COSTRUZIONE SEGGIOVIA “PARTÜT - KABERLABA”
VERIFICA ASSOGETTABILITÀ V.I.A.
RICHIESTA INTEGRAZIONI ALLEGATE ALLA NOTA PROT. N 14315 DEL 2.03.2018

Alla cortese attenzione del Comitato Tecnico Provinciale VIA

Di seguito si riportano, per quanto di nostra competenza, le integrazioni richieste con nota prot. n. 14315 datata 2 marzo 2018 del Servizio VIA della Provincia di Vicenza.

Di seguito si riporta un estratto della TAVOLA 5.1 "Carta degli interventi" in cui viene indicata in arancione l'area da destinarsi a miglioramento compensativo.

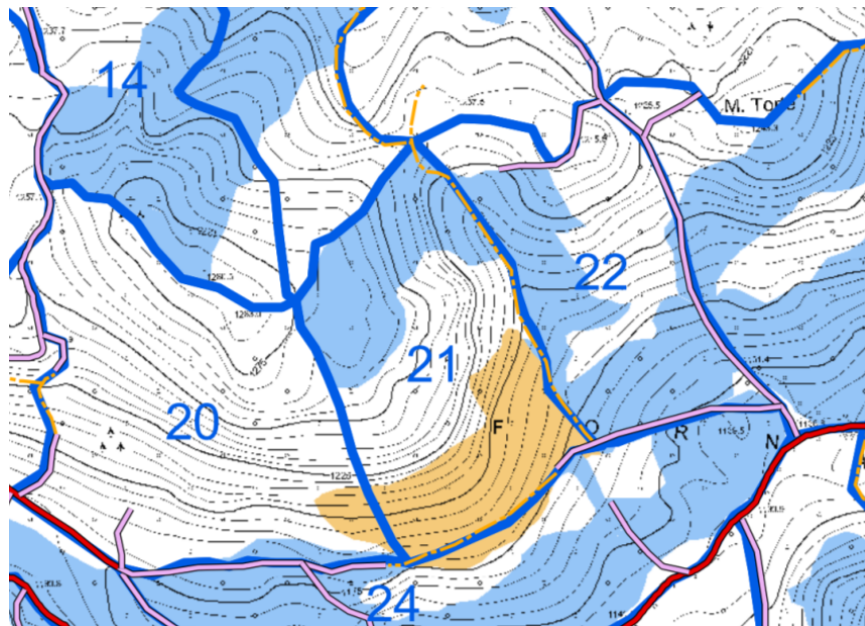
4. Definire ed identificare, sull'altopiano di Asiago, la superficie di 15.000 mq su cui applicare il miglioramento boschivo, quale compensazione.

La superficie da destinarsi a miglioramento compensativo viene desunta dal piano di riassetto Forestale del Comune di Asiago (2011-2022).

Nello specifico trattasi di una quota parte dell'area individuata nella particella N. 21 su cui è previsto un intervento colturale nel 2019 su una superficie complessiva di 60 000 m².

In tale area è previsto un "Taglio colturale della perticaia della fascia inferiore, tramite diradamento selettivo a gruppi".

Si specifica che l'intervento indicato dovrà comunque essere approvato dal Servizio Forestale competente in fase di presentazione della richiesta di riduzione di superficie boscata.

Nell'immagine di seguito, la mappa dei ricettori, con le sorgenti di rumore identificabili nella seggiovia

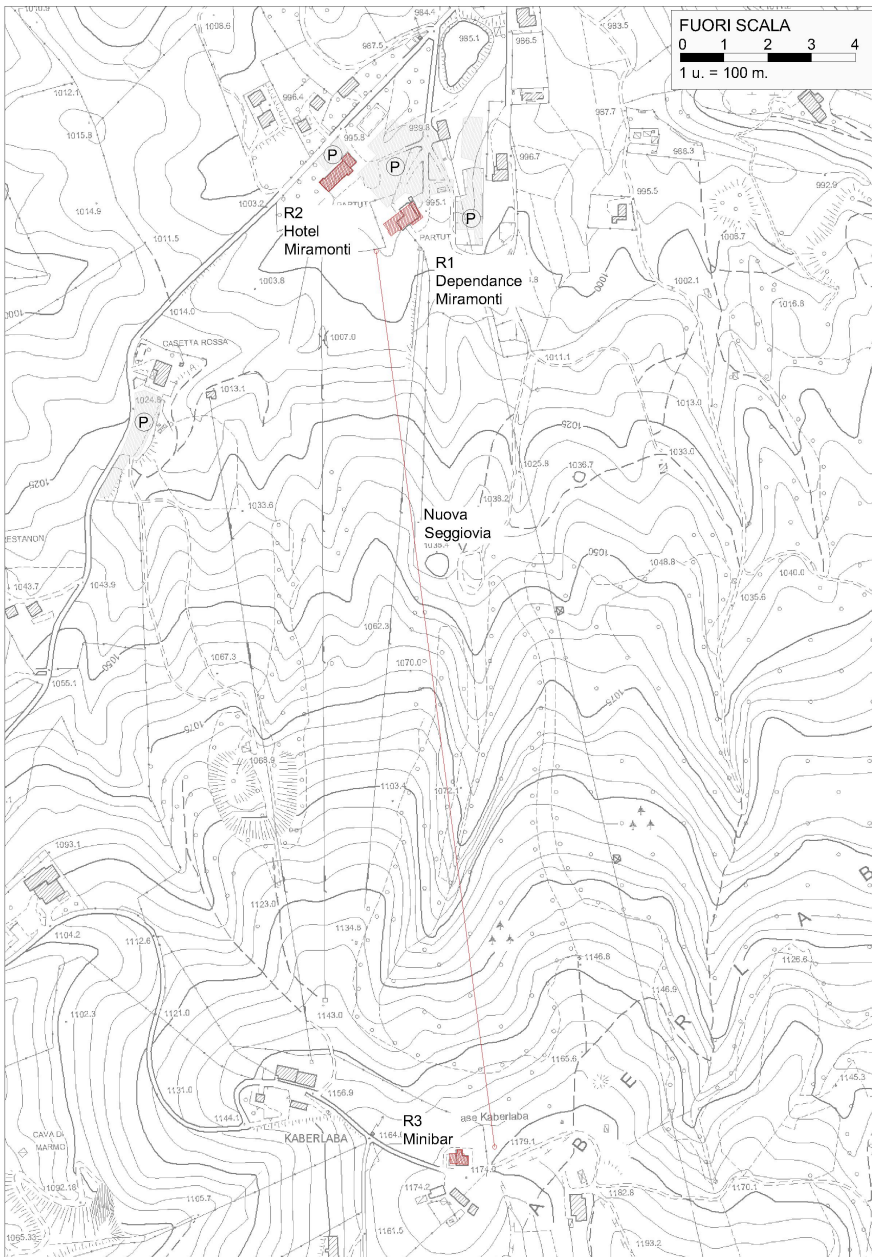
9. La valutazione necessita un approfondimento circa la verifica del criterio differenziale presso i ricettori più prossimi all'area di indagine.

Di seguito si confronta il livello atteso all'interno dei fabbricati ritenuti recettori maggiormente sensibili con i limiti di applicabilità del criterio differenziale come stabiliti dall'art. 4 del D.P.C.M. 14/11/97.

La normativa identifica valori limite da applicare su livelli calcolati all'interno dei fabbricati disturbati, a finestre aperte e chiuse, pertanto si è scelto di valutare tale limite applicando specifici coefficienti di attenuazione ai valori stimati, come sotto riportato.

Si noti che il valore assunto per la potenza acustica di monte, ossia 75,0 dB A, è il maggiore fra i dati delle due seggiovie riportati nella relazione originaria (seggiovia 1: Leq 74,5 dB A - seggiovia 2: Leq 71,0 dB A) e dunque ha valore del tutto cautelativo.

Si evidenzia come il funzionamento dei 3 ricettori sia legato alla presenza dell'impianto che ne giustifica l'utilizzo da parte degli utenti.

Immagine area con percorsi di collegamento al cantiere

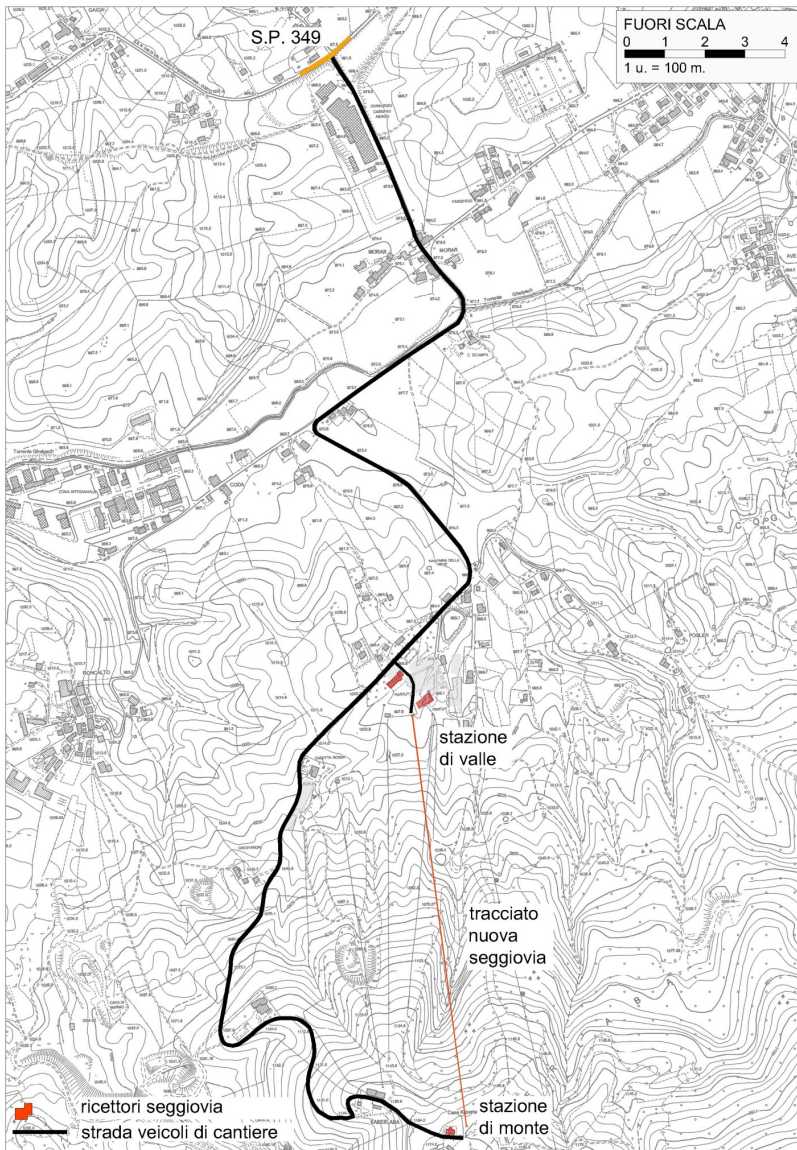
8. Nella valutazione manca la verifica del traffico indotto dalla fase di cantiere e soprattutto dall'attività sulle strade afferenti l'area in esame. Si chiedono quindi a riguardo, delle indicazioni riferibili sui percorsi di collegamento alle strade principali usati dai mezzi di trasporto (pesanti) del materiale in ingresso e in uscita dall'area, per la fase di cantiere e per la fase di esercizio dell'opera; allo scopo di valutare l'effettiva incidenza dei livelli incrementali prodotti dai mezzi suddetti. Tali livelli, anche come sommatoria degli effetti del traffico esterno all'attività saranno confrontati con i limiti delle infrastrutture stradali secondo quanto indicato dal DPR n. 142 del 30 marzo 2004 "Disposizioni per il contenimento e la prevenzione dell'inquinamento acustico derivante da traffico veicolare, a norma dell'articolo 11 della Legge 26 ottobre 1995 n. 447".

Di seguito si riporta quindi la strada (indicata in arancio) che è presumibile precorreranno i mezzi per raggiungere il cantiere dalla S.P. 349 del Costo (indicata in grassetto)

Si tratta di un percorso esistente, a carreggiata unica, lungo di circa 4 km che partendo dalla stazione motrice raggiunge la S.P. in questione. A circa metà percorso, si innesta un piccolo tratto di m.l. 150 che la collega alla stazione di valle. La strada è classificabile come di categoria "C - Strade extraurbane secondarie "ai sensi del D.Lgs. 285 del 30/04/1992.

Lungo la fascia di pertinenza acustica della strada non si annoverano ricettori sensibili quali, ospedali, case di cura, scuole o similari.

Assodato che il traffico non avrà svolgimento notturno, si capisce come l'emissione dovuta ai veicoli sia compatibile con i valori di legge, evidenziati in tabella su sfondo grigio.

COMUNE DI ASIAGO (VI)
COMMITTENTE COMUNE DI ASIAGO
IMPIANTO SEGGIOVIA QUADRIPOSTO "PARTÜT - KABERLABA"
TITOLO STAZIONE DI MONTE SISTEMAZIONE A VERDE

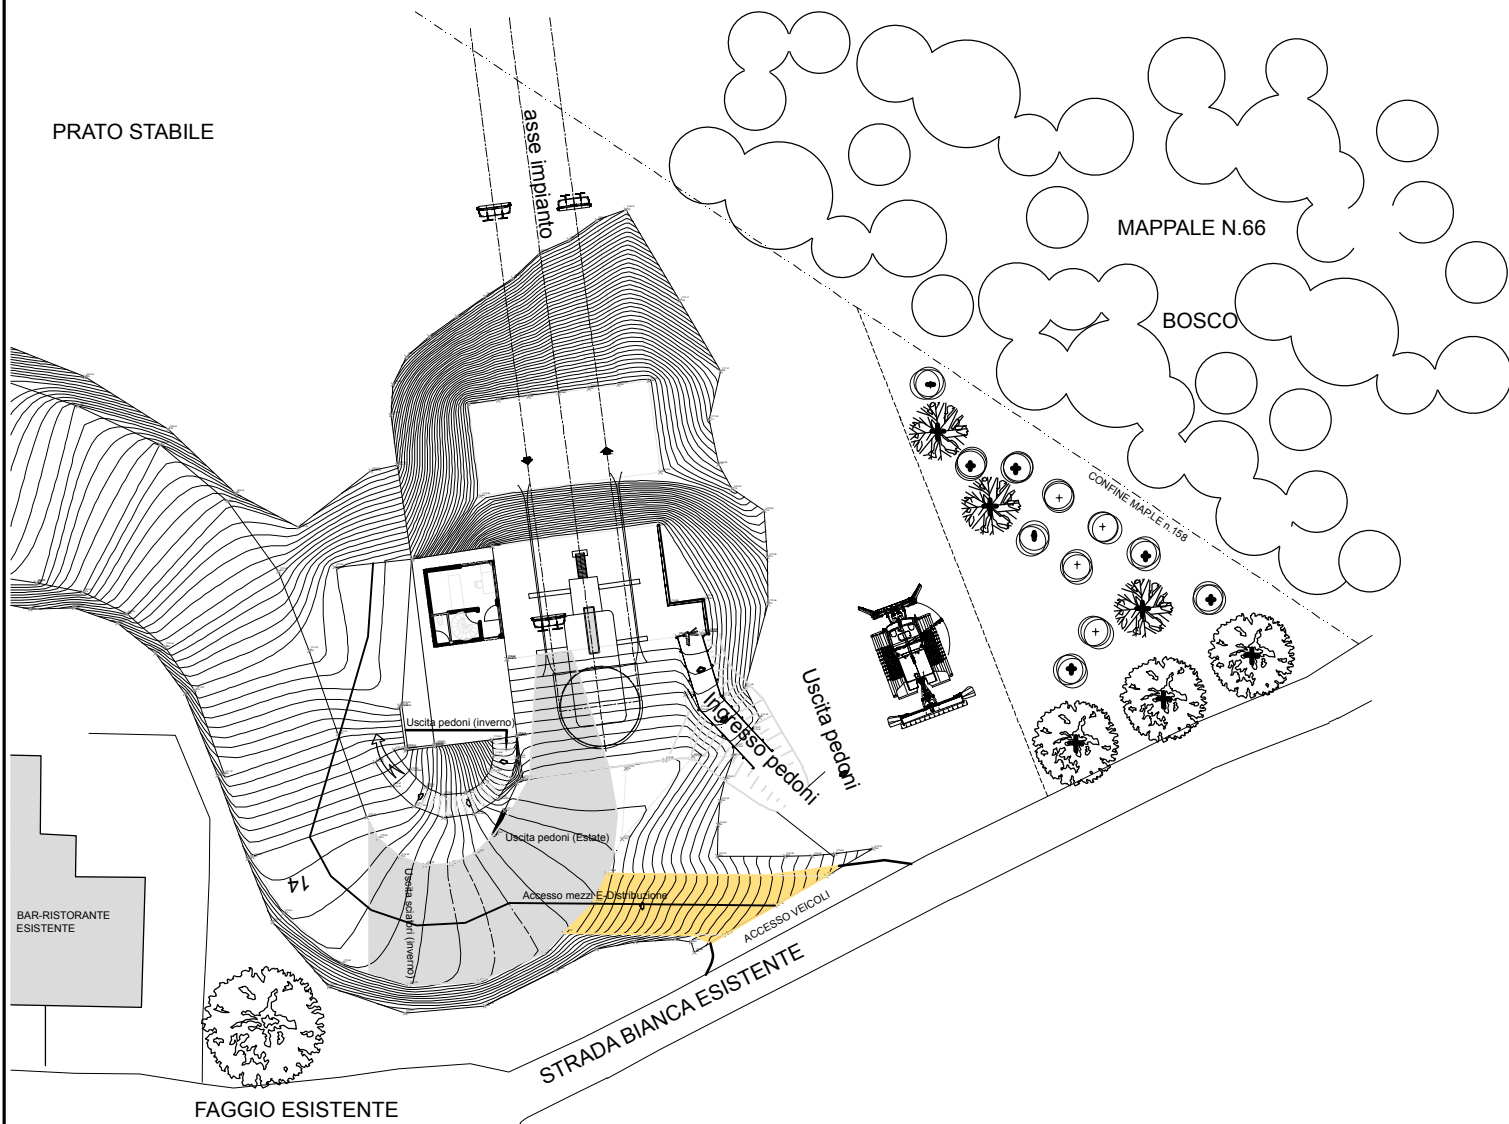
11. Prevedere l'utilizzo di vegetazione arboreo-arbustiva per il mascheramento ed inserimento paesaggistico della stazione a monte, anche come ipotesi di parziale risarcimento rispetto alla superficie boscata eliminata e come intervento di connessione ecologica, fatto salvo il rispetto delle condizioni di sicurezza.

La stazione di monte, come si rileva dai disegni di progetto, è interessata da esigenze funzionali e di sicurezza, che richiedono di avere un'ampia area libera circostante.

Infatti, va limitato il pericolo di caduta di alberi sulle funi dell'impianto, di propagazione di incendi e/o del conseguente calore alla stazione motrice (dove il carico di incendio non è trascurabile) e va garantita la disponibilità di adeguati spazi per la manovra dei mezzi (es: battipista) necessari all'esercizio ed alla manutenzione e per l'agevole flusso degli utenti.

Fatte salve tali esigenze, è stata individuata una zona posta tra la stazione di monte e l'attuale area boscata che sarà piantumata con alberi ed arbusti pensati in continuità con il bosco adiacente, creando una fascia di transizione più bassa tra questo e i prati su cui insiste l'impianto di risalita. Questa quinta verde dovrebbe mettere in relazione il volume della stazione di monte con il volume compatto del bosco retrostante, mentre nella vista dalla strada sterrata posta a monte si avrà una maggior schermatura dell'impianto.

Le essenze utilizzate prediligono alberi di piccole dimensioni e arbusti tipici delle fasce di transizione tra bosco e prateria, ecologicamente coerenti con le caratteristiche della stazione quali: Faggio (*Fagus sylvatica*), Biancospino (*Crataegus monogyna*), Sambuco (*Sambucus nigra*), Nocciolo (*Corylus avellana*).
